ქალაქ თბილისის მუნიციპალიტეტის მერიის ზედამხედველობის საქალაქო სამსახური

№ 4-19/017187801-17

ბ რ ძ ა ნ ე ბ ა

ქ. თბილისში, აბანოს შესახვევი №7-ში (საკ. კოდი №01.18.03.063.001) მდებარე მშენებლობადამთავრებული ობიექტის (მრავალფუნქციური კომპლექსი) ექსპლუატაციაში მიღებაზე უარის თქმის შესახებ.

1 სართული +1.000
II სართული +4.800
III სართული +7.800
IV სართული +10.800
V სართული +13.600
ატიკა +16.700
+0.000 ნულოვანი ნიშნული
+4.100
+7.110
+10.070
+12.800
+13.650
ბალკონის მოაჯირი ფანჯრის ზედა ნაწილის დეკორატიული ელემენტი
ბალკონის ქვ

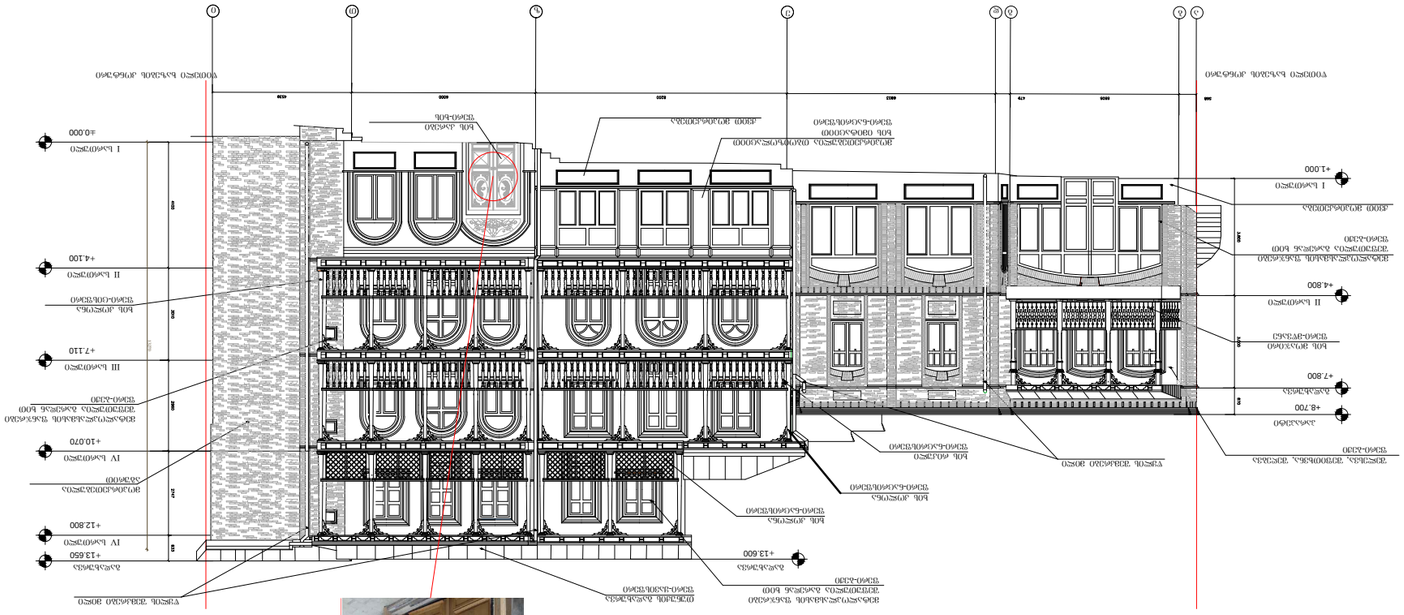
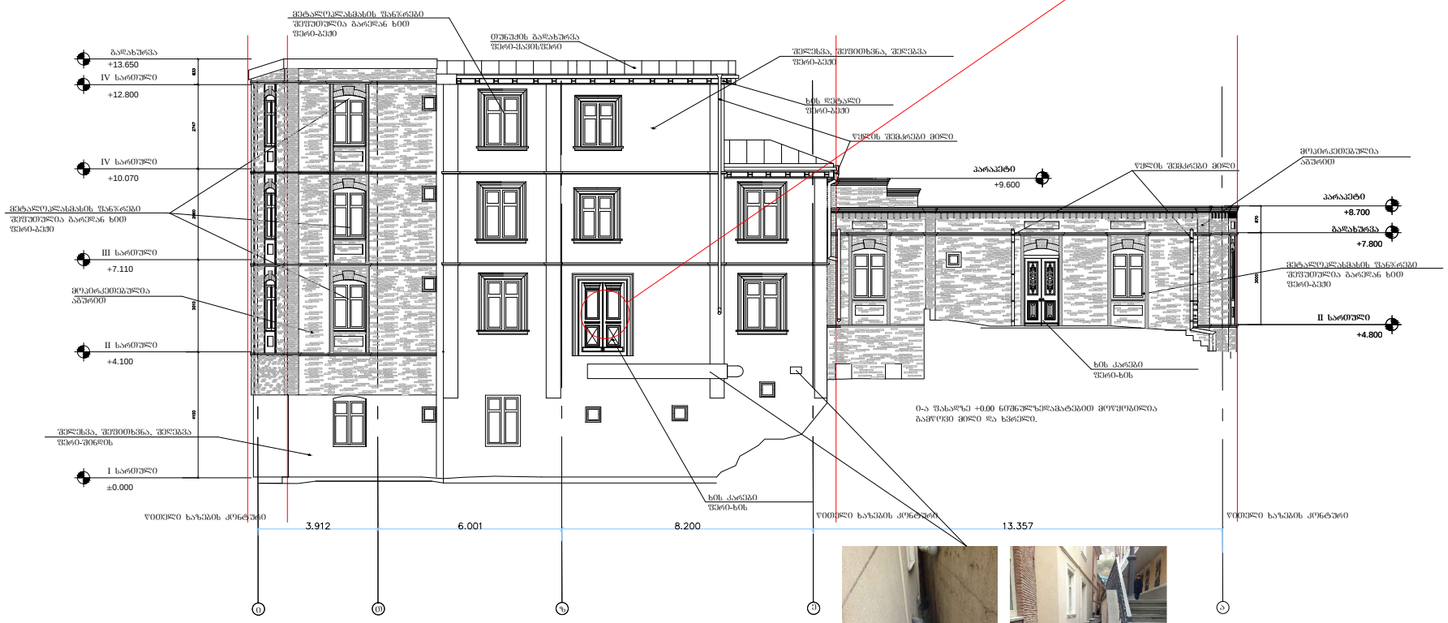
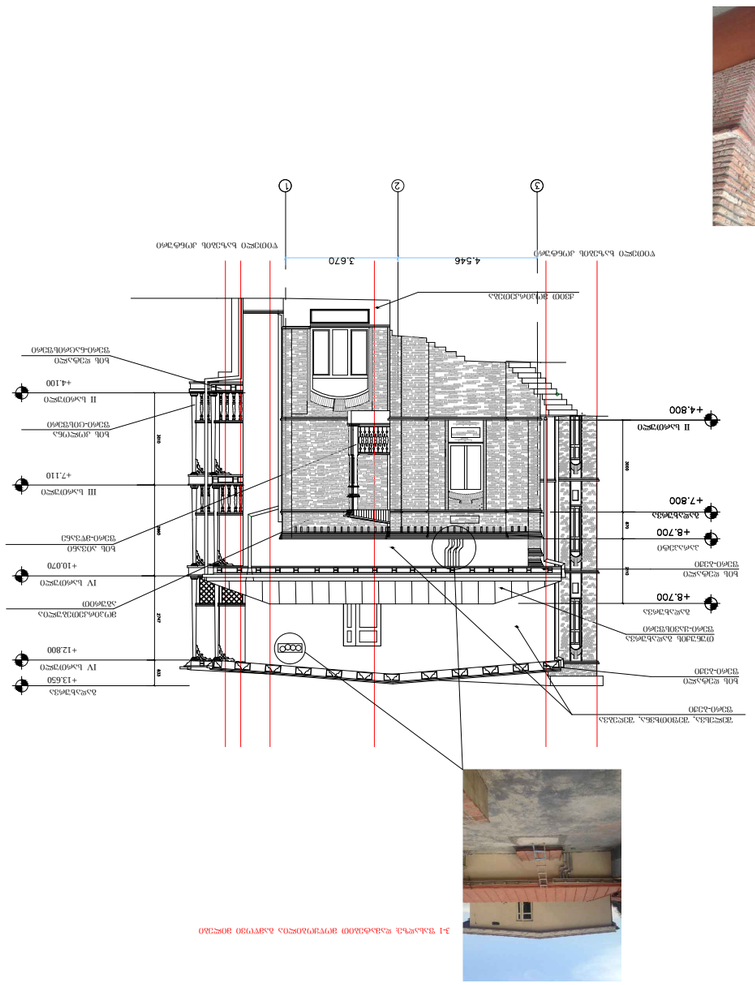
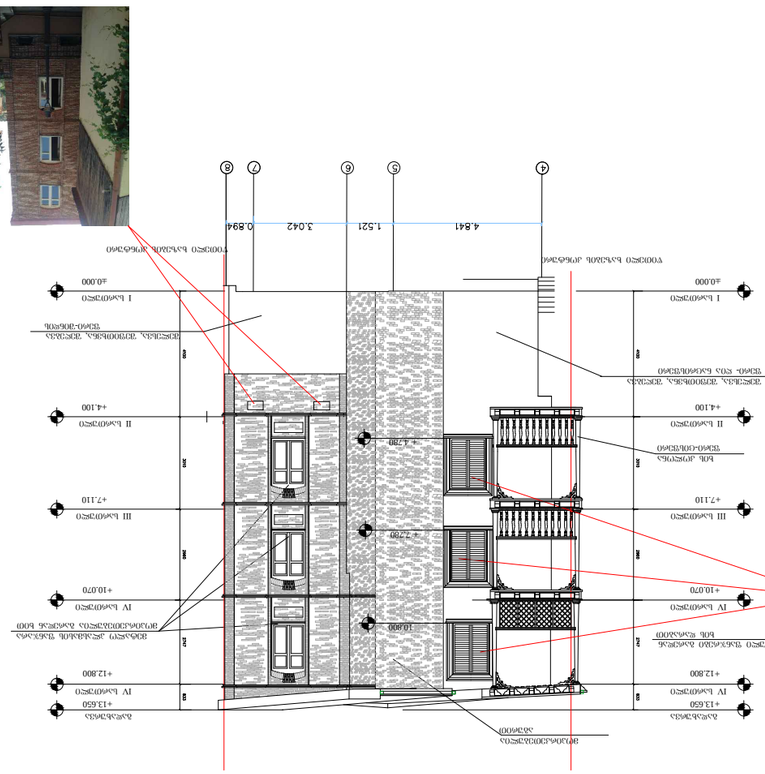
ფასადები ნაწილობრივ შესაღებია.
„ი-ა" ფასადზე: +0.00 ნიშნულზე დამატებით მოწყობილია გამწოვი მილი და ხვრელი. +4.10 ნიშნულზე „ზ-ზ" ღერძთან შემცირებულია კარისთვის განკუთვნილი ღიობის სიმაღლე და არ არის მოწყობილი კარი.
„ა-ი" ფასადზე: +4.80 ნიშნულზე „ბ-გ" მონაკვეთში დამატებით მოწყობილია სატელიტური ანტენა. +0.00 ნიშნულზე „ზ-ზ" ღერძთან შემცირებულია კარისთვის განკუთვნილი ღიობის სიგანე და გაუქმებულია კარი.
„4-8" ფასადზე: +0.00 ნიშნულზე „6-8" მონაკვეთში დამატებით მოწყობილია გამწოვი მილები. +4.10 ნიშნულზე „4-5" მონაკვეთში გაუქმებულია არსებული ფანჯარა, ხოლო +7.11 ნიშნულზე ბუტაფორიული ფანჯრის ნაცვლად მოწყობილია ფანჯარა.
„3-1" ფასადზე: დამატებით მოწყობილია გამწოვი მილები.
„2-2" ჭრილზე +0.00 ნიშნულზე „ე-ე" ღერძის მარჯვნივ „2-3" მონაკვეთში დამატებით მოწყობილია დონე. +10.07 ნიშნულზე კიბის უჯრედში დამატებით მოწყობილია საფეხურები და ფილა.
+4.80 და +7.80 ნიშნულებზე „2-3" და „დ-ე" მონაკვეთებში სართულშუა გადახურვის ფილაში დამატებით მოწყობილია ღიობი.

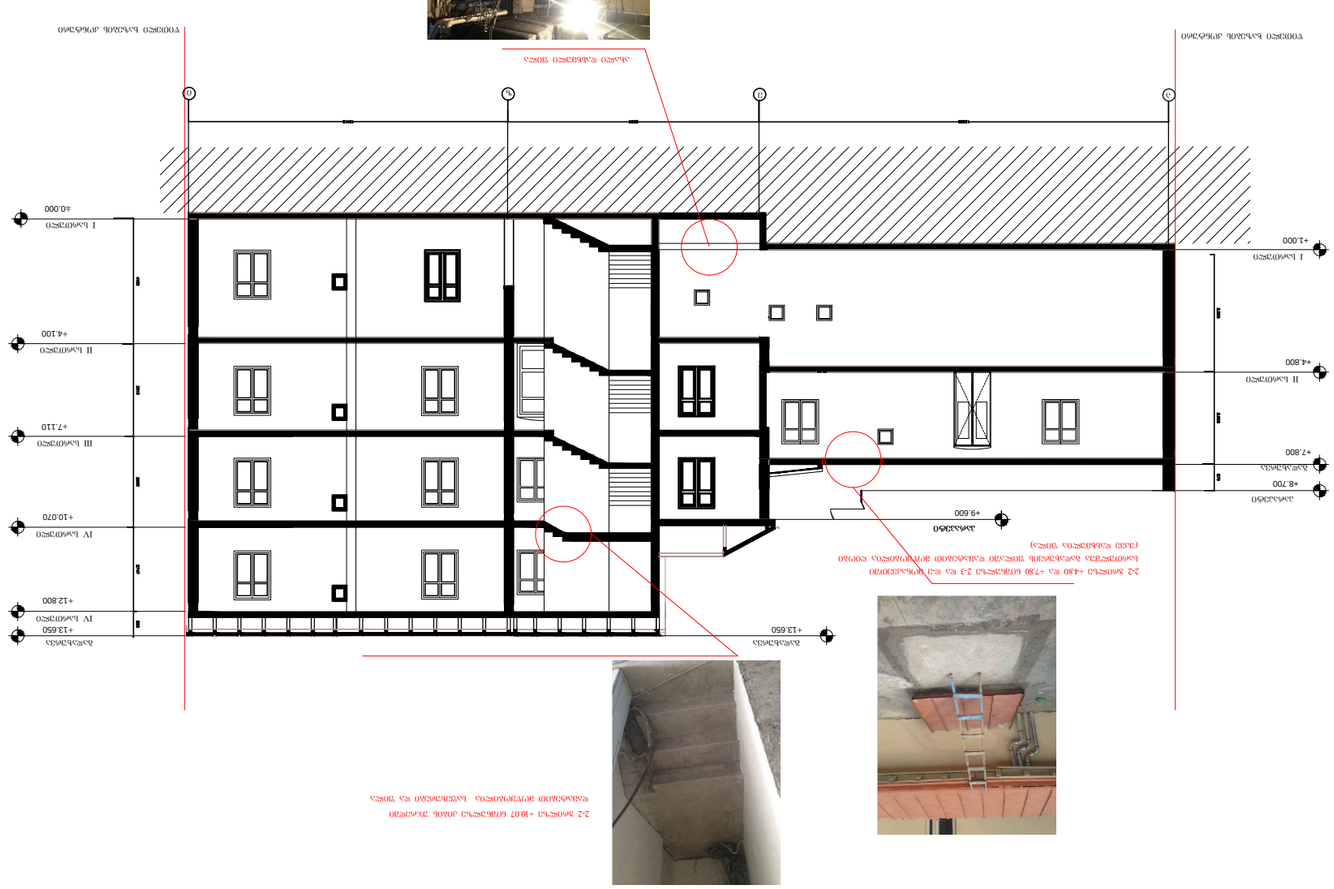
2-2ჭრილზე +0.00 ნიშნულზე ე-ე ღერძის მარჯვნივ 2-3 მონაკვეთში დამატებით მოწყობილია ფილა
